平成23年（行コ）第169号 公金支出差止等請求住民訴訟控訴事件

控 訴 人 準 備 書 面 8

～ハッ場ダム貯水域の地すべりの危険性に関する準備書面～

○ 地すべりの可能性があって湛水の影響を受ける地域として抽出した箇所

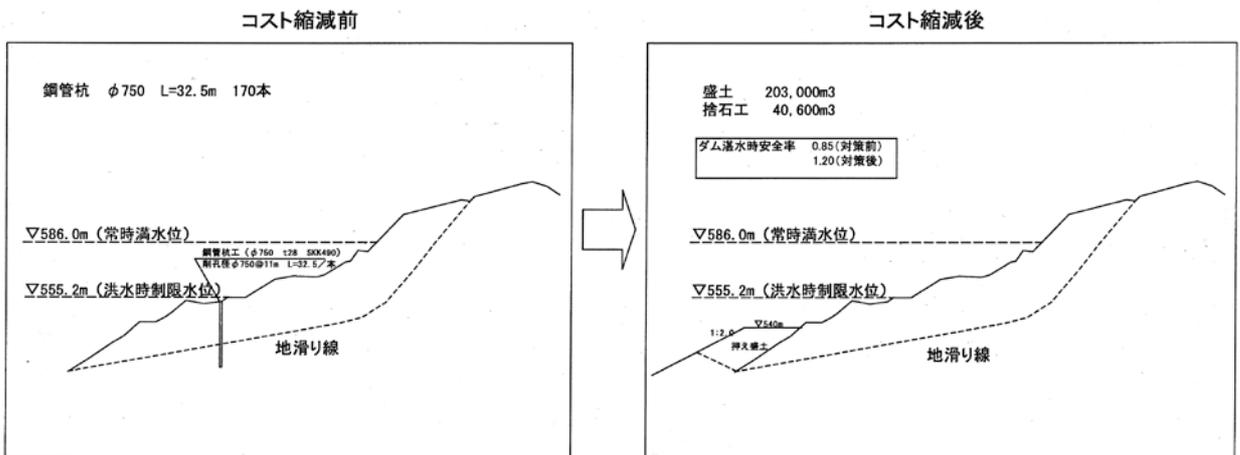
地すべりの可能性があり、かつ、湛水の影響を受ける箇所として下図（八ッ場ダム工事事務所のホームページより作成）の22箇所を抽出したが、地すべりの発生が考え難い、岩盤地すべりがない、湛水により不安定になるブロックが影響を及ぼす範囲内に保全対象物がないことなどを理由として、川原畑地区二社平の1箇所と林地区勝沼の2箇所、計3箇所のみを地すべり対策箇所とする（対策実施済みの横壁地区小倉を除く）。

- (1) 国土交通省による従来の調査でも、貯水池周辺で地すべり発生の可能性があるところは22地区に及んでいた。ところが、国土交通省が地すべり対策を具体化したのはわずか3地区のみであり、しかも、コスト縮減のため、合わせて5.8億円の対策費で済ませるといったものであった。その余の地すべり問題については「ダム貯水池の湛水にあたっては、見落としのない様に、事前に貯水池全域を対象に再検討を行う」というもので、問題を先送りするものであった。地すべりの危険性はダムの安全性の根幹に関わることであり、さらに、その対策の内容によってはダム事業費が少なからず増額され、そのことはダム参画予定者の参画是非の判断にも影響することであるから、問題先送りで済ませられることではないことは言うまでもない。

二社平地区地滑り対策

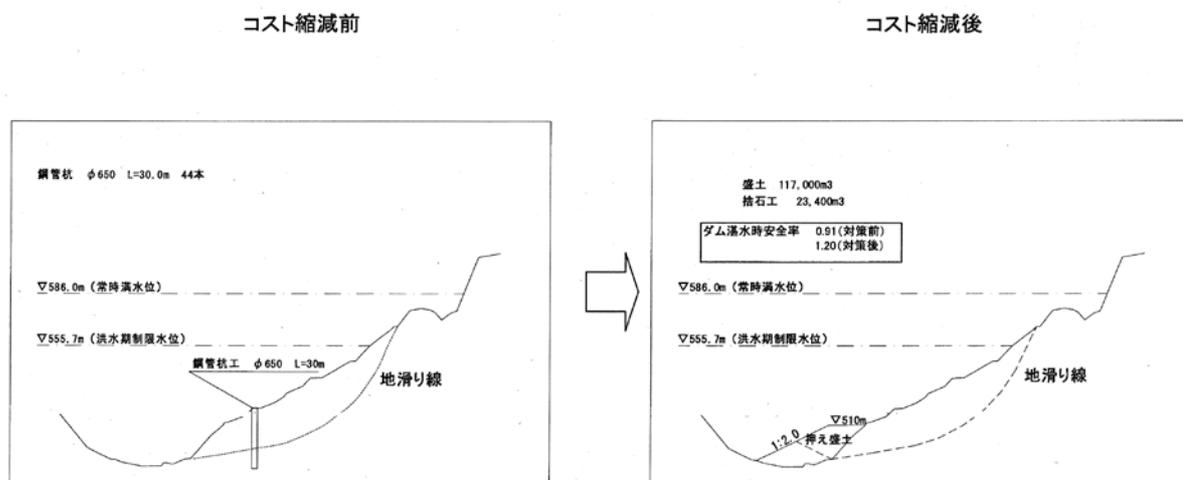
川原畑地区二社平もコスト縮減のため、本来の工法である鋼管杭工法をやめ、押え盛土工法を中心とする対策に変更する。これにより、対策費用は9.68億円から0.87億円に縮減される。

二社平の尾根筋全体が地すべり地で、激しい崩壊が起こっていることは争いが無いが、国土交通省が設定している「すべり面」は、地すべりの進行を示す滑落崖も分離丘もその周辺の空洞帯も含まれていない。このように過小評価した「すべり面」を前提に現計画の容量の押え盛土工法が設計されているから、「すべり面」が拡大した場合には、極めて効果が小さく、安全の確保は到底期待できない。

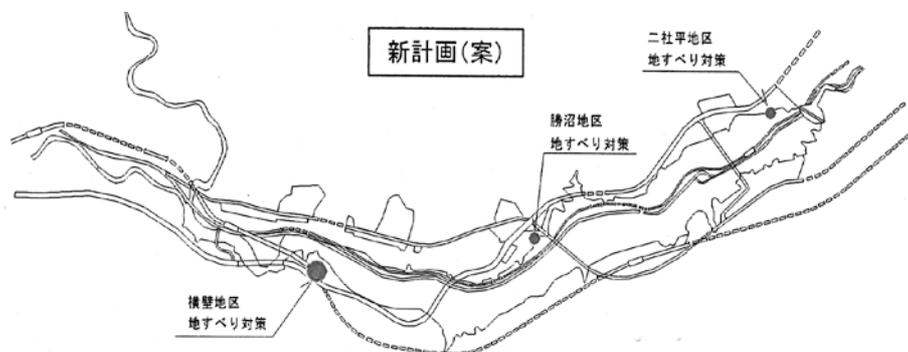
以上のように、従来の地すべり対策の計画は対象を林地区勝沼と川原畑地区二社平だけに絞り、しかも、本来採用すべき鋼管杭工法を押え盛土工を中心とする工法に変えることにより、大幅なコスト縮減を行い、対策済みの横壁地区小倉も含めて5.82億円で済ませるというものであった(下記の図表を参照)。また、押え盛土工法も後述するように、盛り土量を少量にとどめる計画であった。

この資料は八ッ場ダムの総事業費を2110億円から4600億円に変更する第2回基本計画変更(2003(平成15)年11月)の際に事前説明として国土交通省から出されたものであり、種々の要因で総事業費の大幅増額が必要とされたが、地すべり対策はコスト縮減が専ら優先され、対策地区も対策工法もひどく絞り込まれた。

◆代替地地区の安全対策工 検討位置図

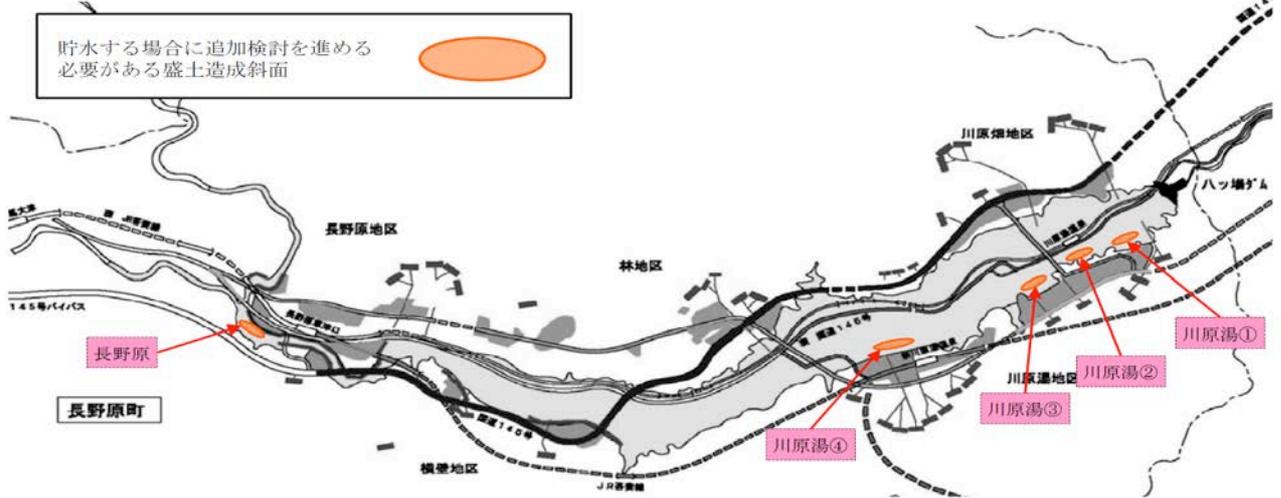
下表のとおり、対策地区が大幅に増えた。地すべり対策地区は従来は3地区であったのが、11地区に増え、代替地の地すべり対策地区も含めると、16地区になっ

た。その中には、湛水で地すべりが起きても保全対象物がないことなどの理由で、国土交通省が地すべり対策の必要性がないと判断していた横壁地区白岩沢、林地区久森沢も含まれている。
